**Excelentíssimo Senhor
Conselheiro Relator EDUARDO TUMA**

**Ref.: Acompanhamento de Edital.
Concorrência nº 016/2022 – SP Obras.
Reservatório de Contenção de cheias do Córrego da Moóca.**

[...] contratação de empresa ou consórcio de empresas especializadas em engenharia para a execução das obras de implantação de **Reservatório de Contenção de cheias do Córrego da Moóca – MO-02 – Piscinão MO-02** [...] (grifos no original, peça 5, fl. 4).

Figura 1 – Detalhe da impermeabilização do projeto atualizado

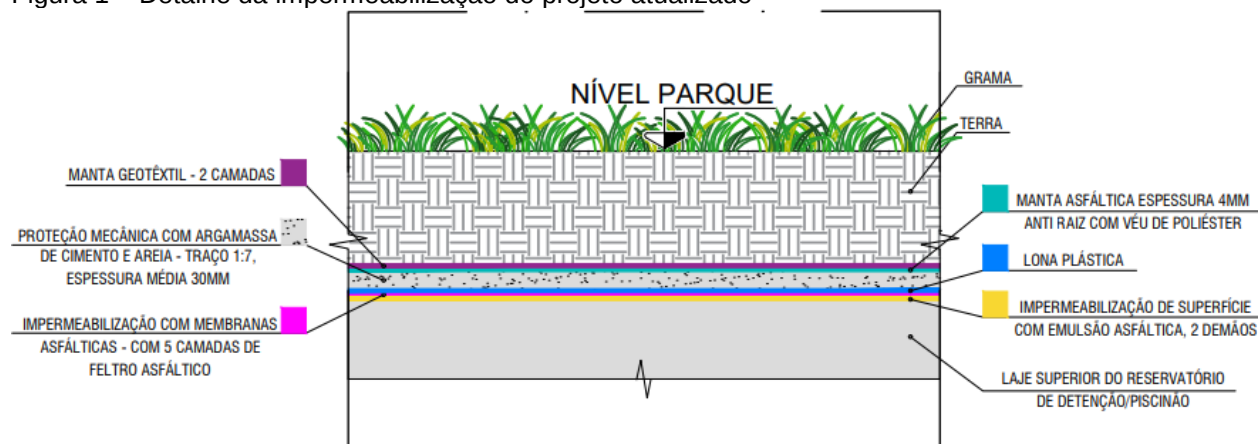
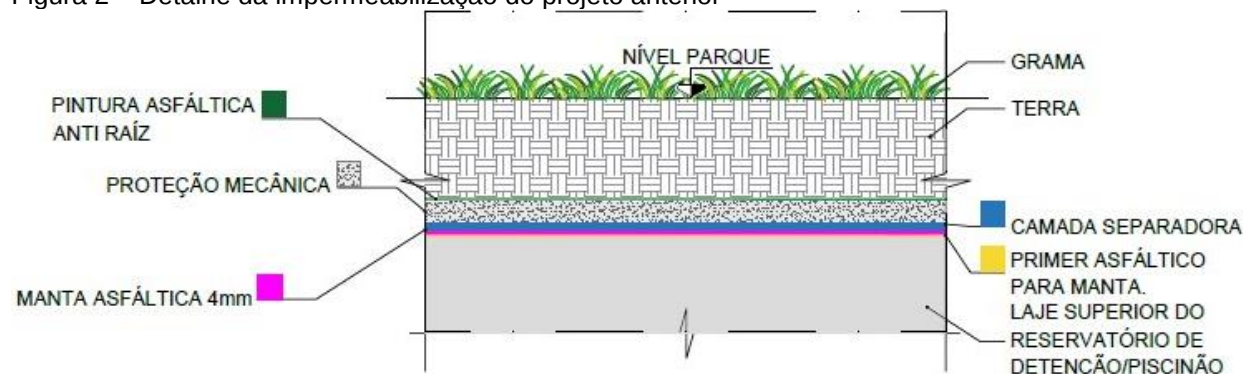
O projeto apresentado à peça 95 apresentou um detalhe da execução impermeabilização diferente do projeto apresentado anteriormente à peça 84. A seguir, comparação entre os 2 projetos:

- O novo detalhe incluiu à menção da impermeabilização com membranas asfálticas (com 5 camadas de feltro) e da manta asfáltica com espessura de 4 mm com pintura anti raiz com véu de poliéster (serviços considerados injustificados na manifestação de peça 87).
- Ocorreu a exclusão do quantitativo da execução da manta asfáltica com espessura de 4 mm com véu de poliéster colada a maçarico (quantitativo anterior de 13.848,36 m² num montante total de R\$ 1.572.481,27, peça 45, fl. 9).

Por outro lado, cabe destacar que a sequência construtiva do projeto de impermeabilização apresentado à peça 95 e do apresentado anteriormente à peça 84 tem o mesmo conteúdo:

Conforme se verifica, a sequência construtiva do projeto atualizado é a mesma apresentada no projeto anterior, de forma que não há compatibilidade entre o detalhe atualizado da impermeabilização e o método previsto para sua execução.

Assim, para a superação do apontamento é necessária a adequação da sequência construtiva do projeto de impermeabilização apresentado.
